PROTOKÓŁ Z NARADY KOORDYNACYJNEJ

Przebudowa ulicy Żeromskiego odcinek na zachód od ul. Godebskiego w miejscowości Raszyn 01, gm. Raszyn

Dot.: umowy nr 272.6.IR.2014 z dnia 04.03.2014 r. na wykonanie dokumentacji projektowej przebudowy ulicy Reymonta i ul. Żeromskiego w miejscowości Raszyn- faza projektu budowlanego

Przebudowy ulicy Żeromskiego odcinek na zachód od ul. Godebskiego w miejscowości Raszyn 01, w gminie Raszyn

Rys. 1 koncepcja projektowa skala 1:500

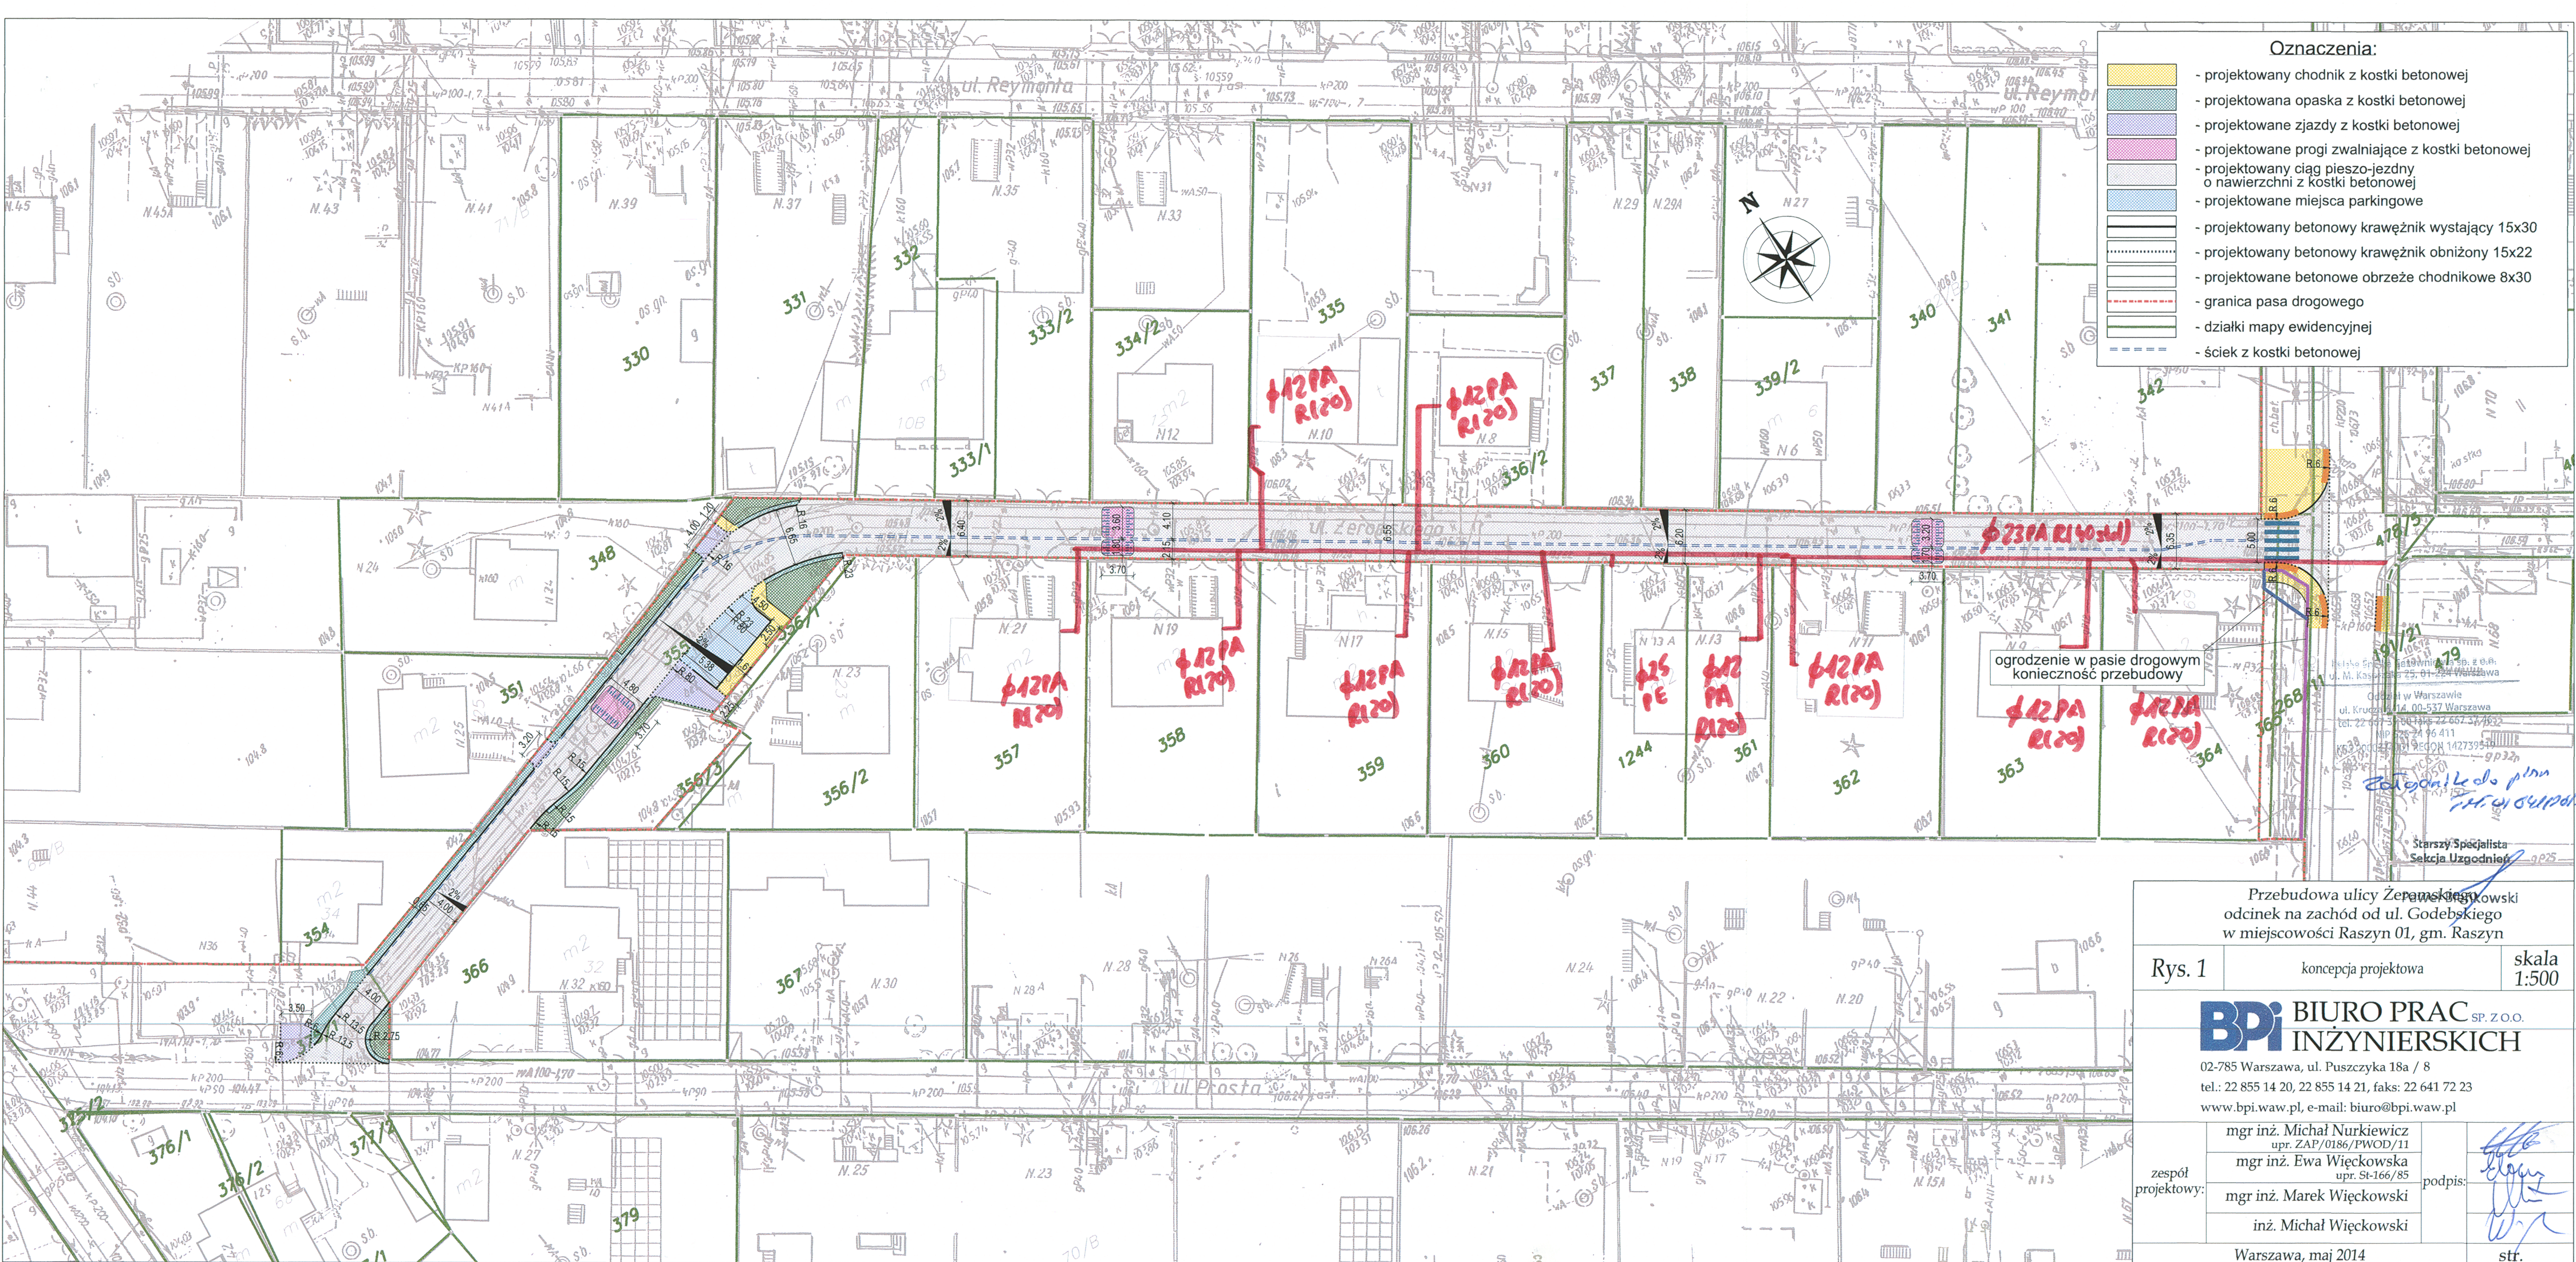
W związku z powyższym opiniujemy pozytywnie projekt przebudowy ul. Żeromskiego oraz ul. Reymonta w miejscowości Raszyn na następujących warunkach:

- 1) zachować dotychczasowe przykrycie nad istniejącym gazociągiem,
- 2) krawężnik projektować w odległości 0,5 m od sieci gazowej w przypadku braku możliwości zachowania w/w odległości należy wystąpić do Sekcji Uzgodnień o wydanie warunków technicznych na przebudowę sieci gazowej
- 3) prace w rejonie czynnego gazociągu należy wykonywać ręcznie pod nadzorem PSG Sp. z o.o. W sprawie nadzoru należy skontaktować się z Zespołem Kontroli Eksploatacji -Pan Wiesław Smorczewski - Warszawa Al. Jerozolimskie 179 tel. 667-32-30
